„UJEP – RESTAV – Fakulta zdravotnických studií“

VYSVĚTLENÍ ZADÁVACÍ DOKUMENTACE VII.

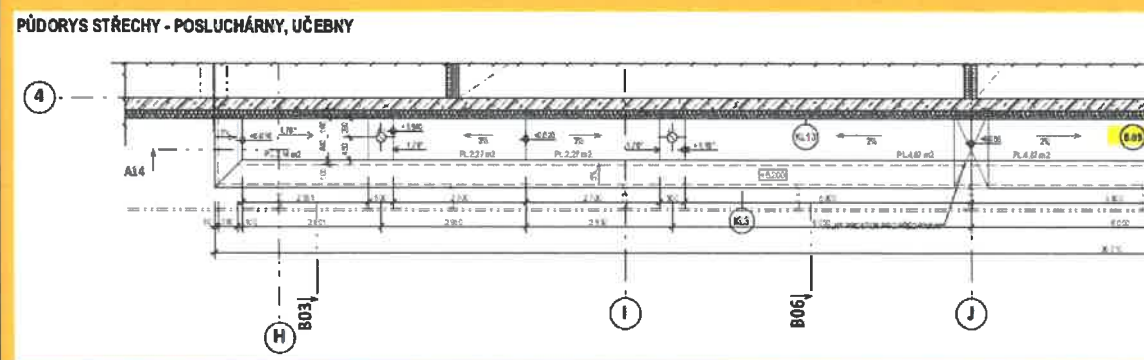
Ve VV např. v pol.č.156 – střecha S01 se uvažuje s mechanickým kotvením povlakové krytiny, avšak specifikace střešního pláště ve výkresu č.110.10-205b hovoří pouze o lepeném systému. Obdobně skladby S02 je na tomto výkresu popsána jako mechanicky kotvená, avšak specifikace odkazuje na totožné provedení jako S01 (lepená). Žádáme zadavatele o upřesnění.

Zadavatel upřesňuje, že rozhodné jsou informace z Výkazu výměr, provedení krytiny bude s mechanickým kotvením přes 1. vrstvu hydroizolace.
